Европейская экономическая комиссия**Комитет по внутреннему транспорту****Всемирный форум для согласования правил
в области транспортных средств****Сто восемьдесят третья сессия**

Соглашение 1958 года:**Рассмотрение проектов поправок к существующим
правилам ООН, представленных GRE****Предложение по дополнению 7 к поправкам серии 01
к Правилам № 113 ООН (фары, испускающие
симметричный луч ближнего света)****Представлено Рабочей группой по вопросам освещения и световой
сигнализации* ****

«Рис. С

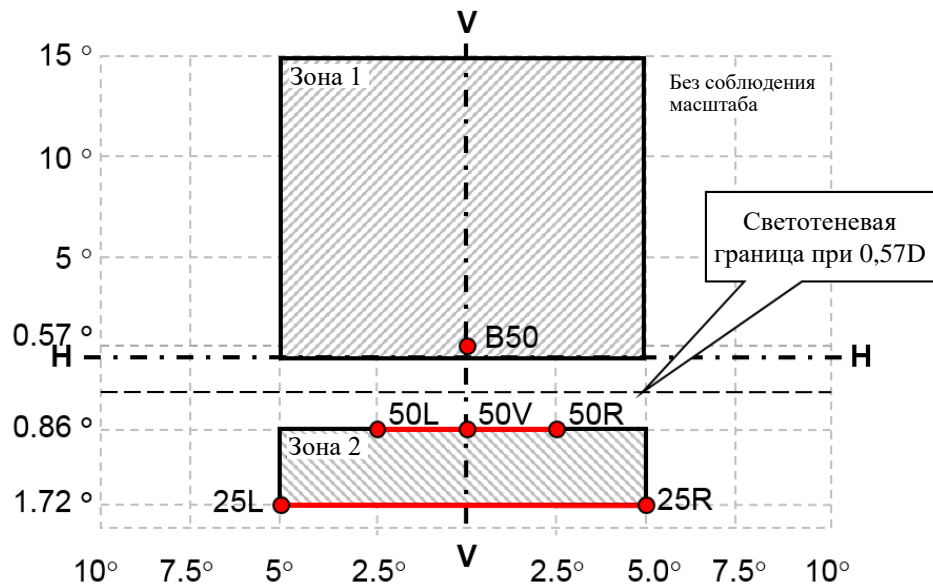
Рис. С, изменить следующим образом:

Луч ближнего света: испытательные точки и зоны для фары (фар) класса В:
